Productinformatie - BMW remblokken | HELLA

BMW remblokken

8DB 355 009-271/8DB 355 015-391

Nieuwe remblokken voor bepaalde voertuigen

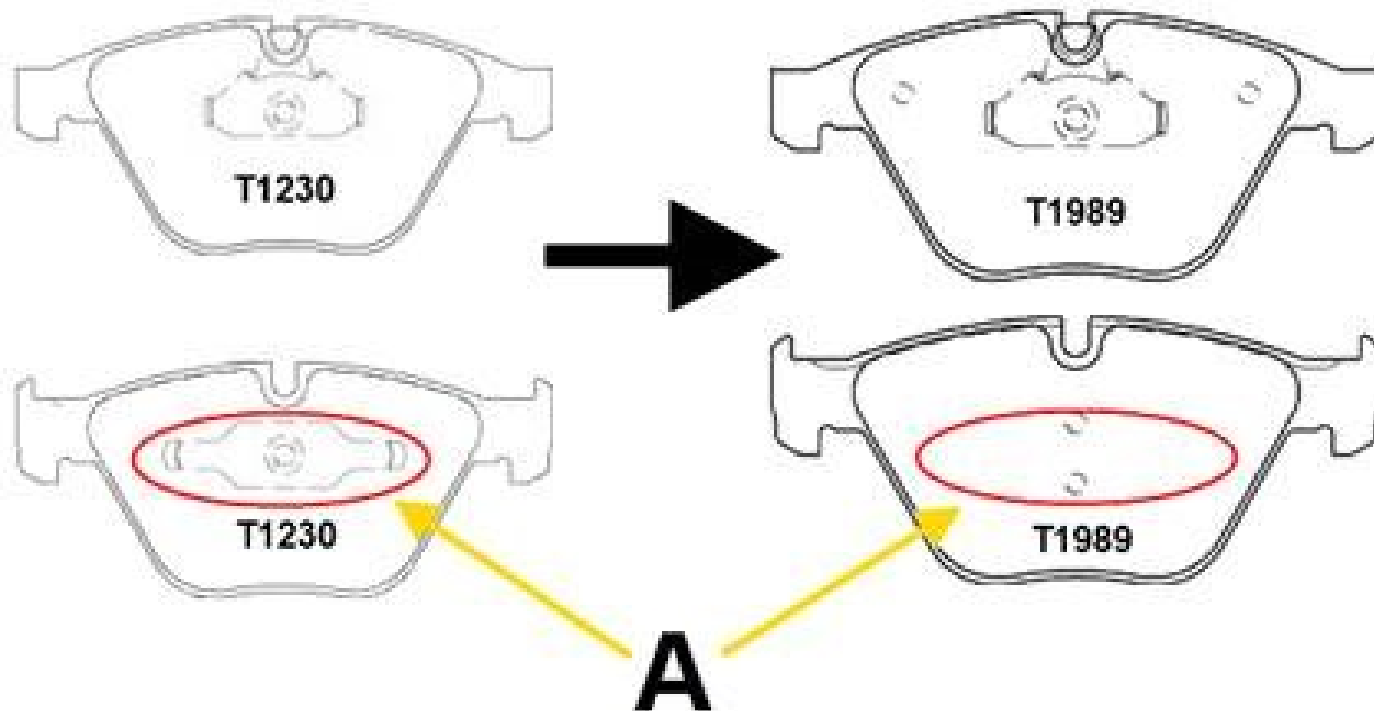
Wegens enkele veranderingen in de serieuitrusting door de voertuigfabrikant BMW heeft de volgende aanpassing plaatsgevonden in de artikelen die voor voertuigen van deze fabrikant worden gebruikt.

Voor de M-modellen van de series 1 (E82) en 3 (E90-91) worden nog steeds de remblokken 8DB 355 009-271/T1230 gebruikt.

Voor alle anderen modellen worden voortaan de remblokken 8DB 355 015-391/T1989 gebruikt. De remblokken 8DB 355 015-391/T1989 kunnen ook achteraf worden ingebouwd in voertuigen van de betreffende modellen.

Het verschil tussen de beide remblokken is dat bij het remblok aan de zijde van het vuistzadel 8DB 355 015-391/T1989 de borgveer (A) ontbreekt.
